监理工程师通知单

工程名称：宁明桐棉风电场工程

编号：ZHJL-JLTZ-026

主题：关于升压站配电楼钢筋施工相关事宜

升压站综合楼套丝钢筋

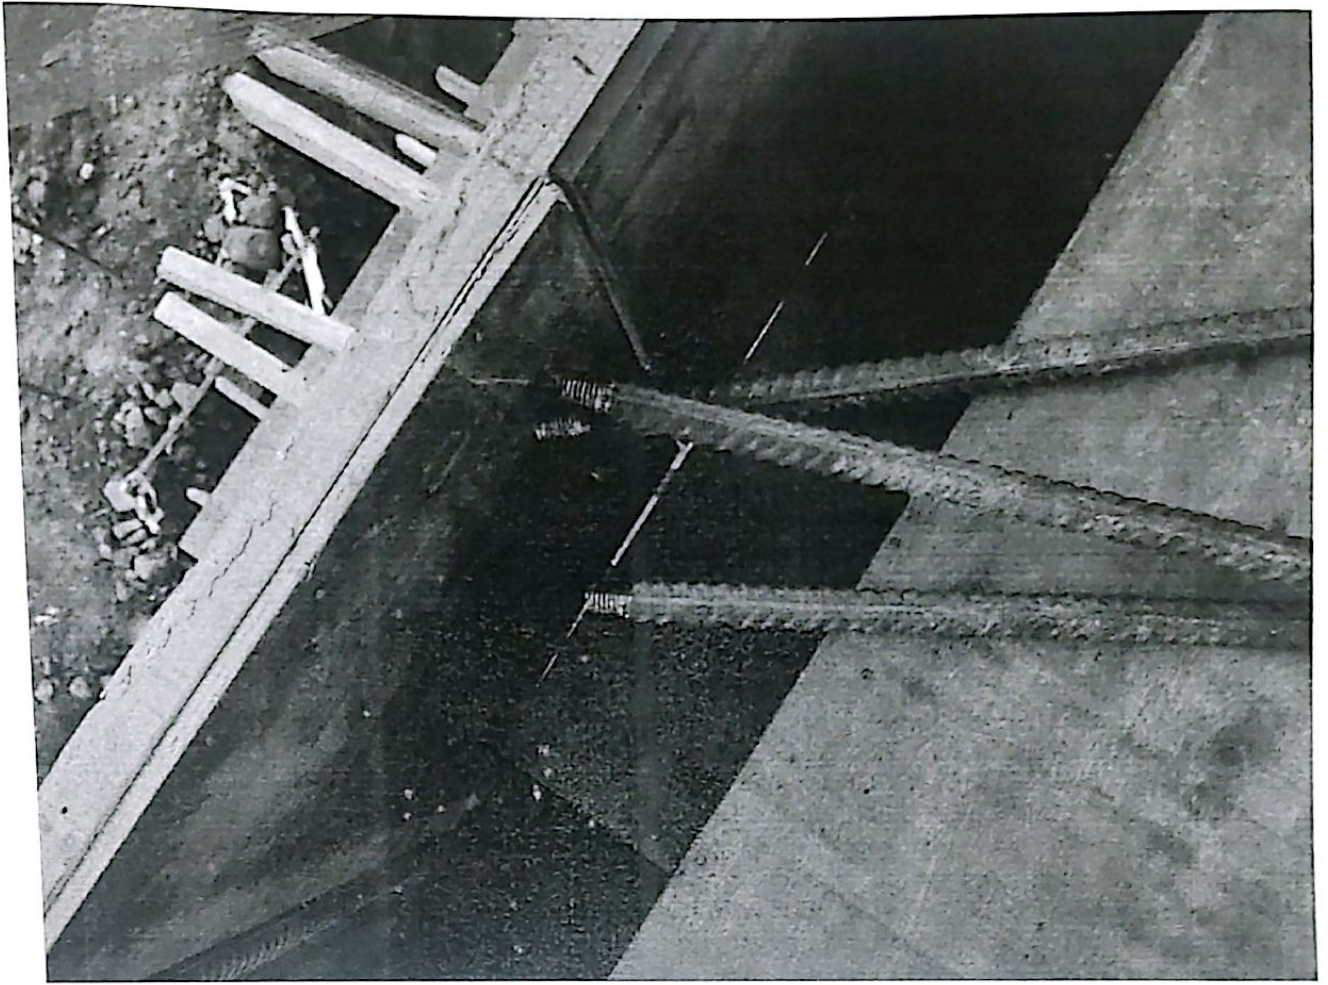
升压站配电楼钢筋套丝后不平整，出现马蹄状。我方立即通知你方现场管理人员进行整改。

现要求你方限期 2 天内整改完成，整改后报监理部复验。整改不彻底、复验不合格，我方将加大考核力度。（后附图片）
